福島第二原子力発電所 原子炉施設保安規定変更認可申請について (審査会合における指摘事項の回答)

令和 3 年 3 月
東京電力ホールディングス株式会社

審査会合における指摘事項の回答 (No.4) (1 / 2)

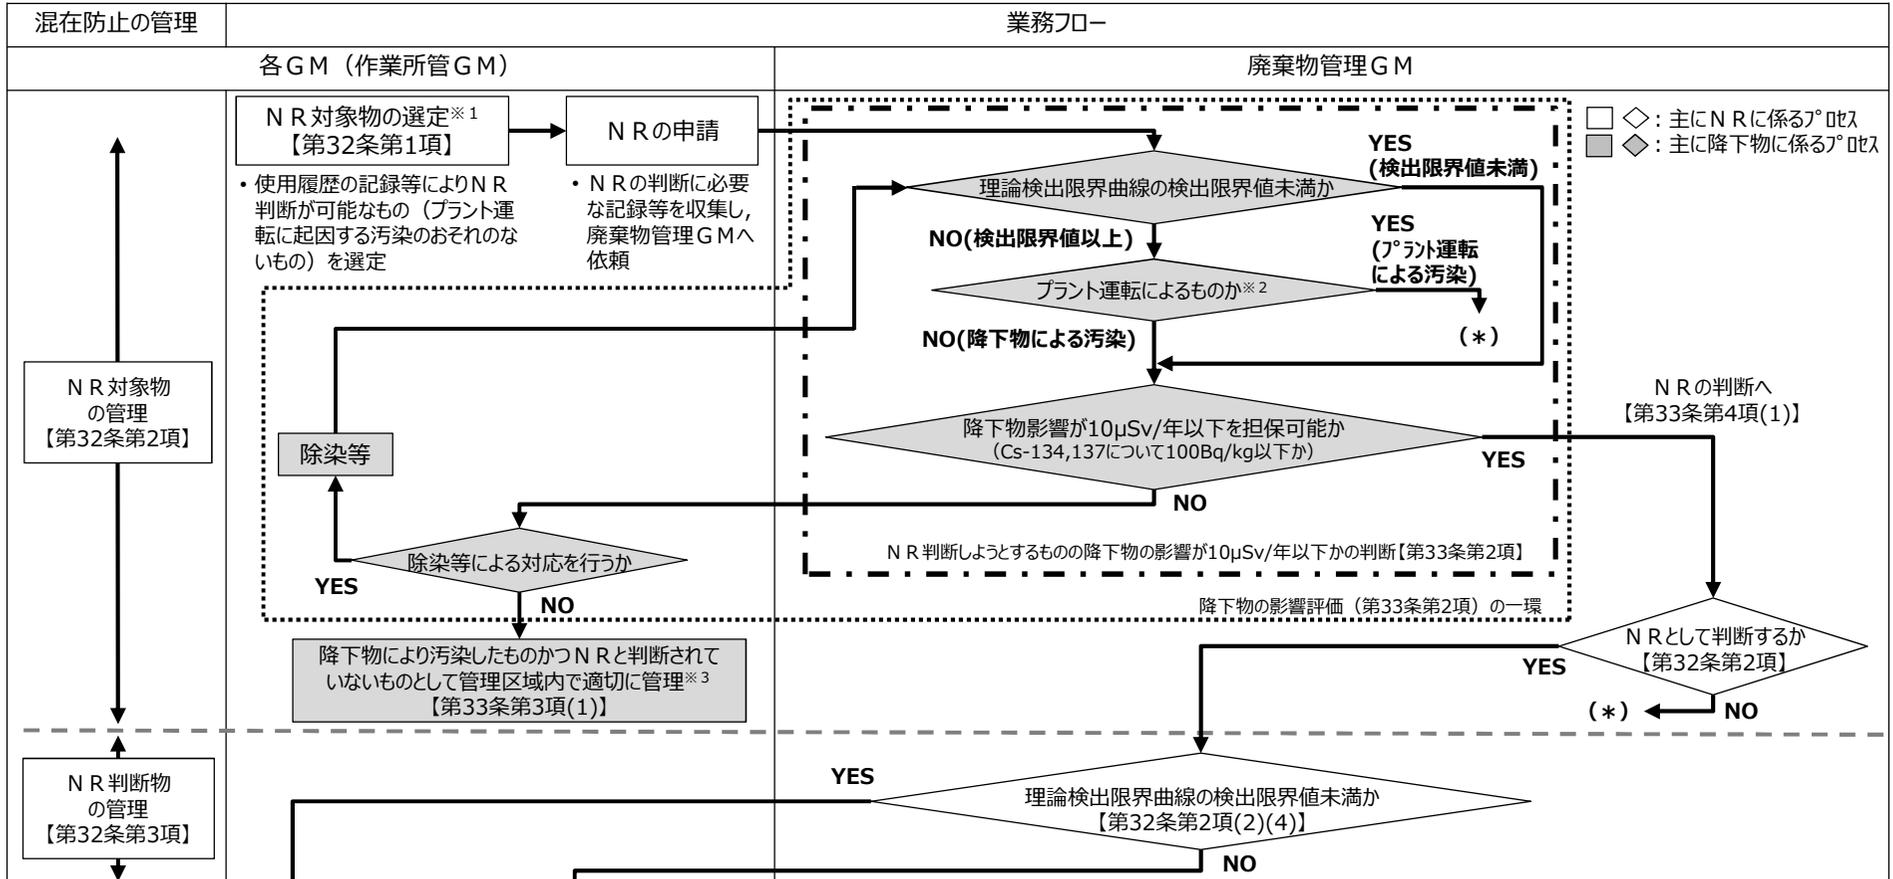
第33条（事故由来放射性物質の降下物の影響を受けた設備・機器等の管理）について、降下物により汚染されたものとして管理区域内で適切に管理された後のプロセスについて整理し、説明すること。また、保安規定条文が過不足なく記載されていることも確認すること。

- N Rとしようとする際には、以下のプロセスのとおり降下物の影響について評価する。
- 保安規定の記載については、ガイドライン及びフォールアウト報告書に従い、先行他社の記載も参照した上で規定しており、具体的な運用、手順は社内規程に定める。

※¹ : N R対象物の範囲は、管理区域内において設置された金属、コンクリート類、ガラスくず、廃油、プラスチック等（以下「資材等」という。）及び管理区域内において使用された工具類等。
 ※² : 核種分析により、降下物（Cs-134,137）による汚染か、プラント運転による汚染かを判断する。
 ※³ : 放射能レベルの時間的減衰によるN R判断の再申請が可能。なお、汚染の種類や放射能レベル等が分かるよう識別表示、混在防止措置等の適切な管理を行う。
 ※⁴ : 汚染された資材等について、汚染部位の特定・分離を行った場合には、残った汚染されていない部位はN R判断の再申請が可能。
